# 改善箇所説明図

バックランプスイッチ

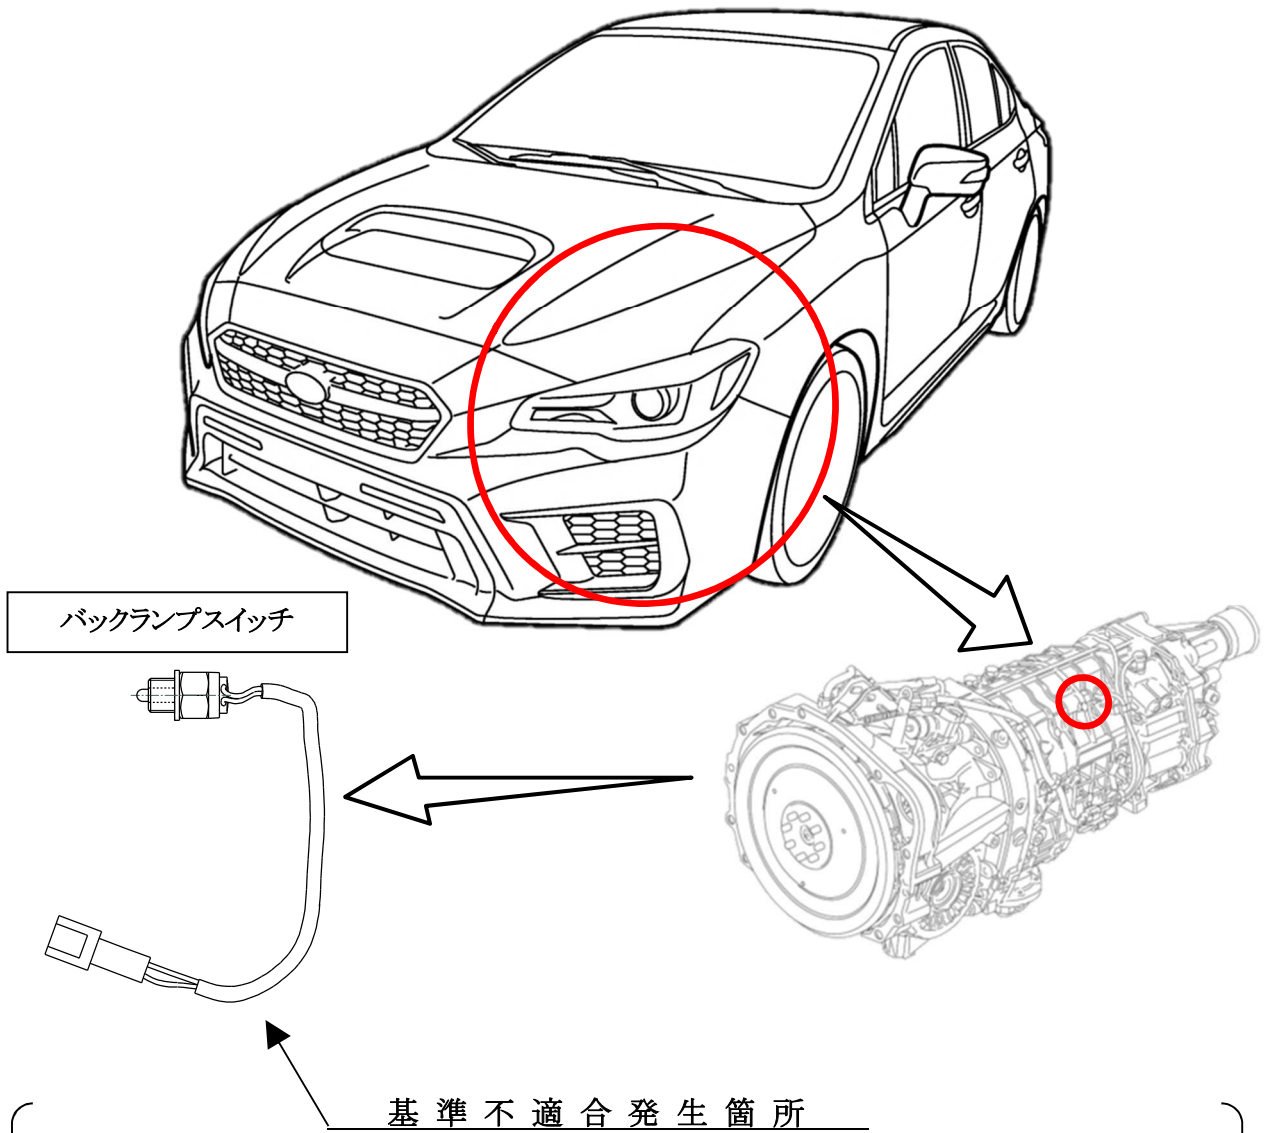
## 基準不適合発生箇所

バックランプスイッチ（後退灯）において、構成部品の材料が不適切なため、スイッチ内部の接点部に黒色被膜が生成、材料が腐食する場合があります。そのため、そのまま使用を継続すると、後退灯が点灯しなくなるおそれがある。

全車両点検し、対象であれば対策品に交換する。
